SERVICE INFO – INA 0083

Fjerning av støy fra aggregatdriftområdet i Ford Transit

Produsent:	Ford
Model:	Transit
Modell år:	2000 – 2007
Motor:	2.0 D
Artikkel nr.:	535 0223 10

Figur 1: Skifte en stiv remskive til en friløpsremskive OAP

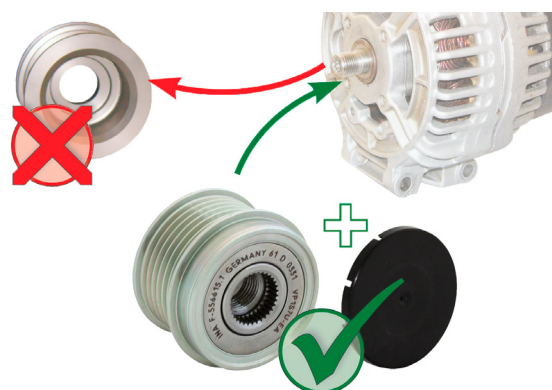
På grunn av de kraftige dynamiske bevegelsene til den V-ribbede remmen, kan det produseres høye lyder i kjøretøy med en stiv generatorremskive.

Som en teknisk løsning tilbyr Schaeffler Automotive Aftermarket en friløpsremskive OAP til disse kjøretøyene. Dette reduserer de dynamiske belastningene i aggregatdriften, og hindrer dermed støy.

Figur 2: Ved montering av friløpsremskiven OAP på en Bosch generator, må den medfølgende 1,4 mm tykke skiven brukes!

Schaeffler Automotive Aftermarket anbefaler at de berørte kjøretøyene ettermonteres med en friløpsremskive OAP 535 0223 10.
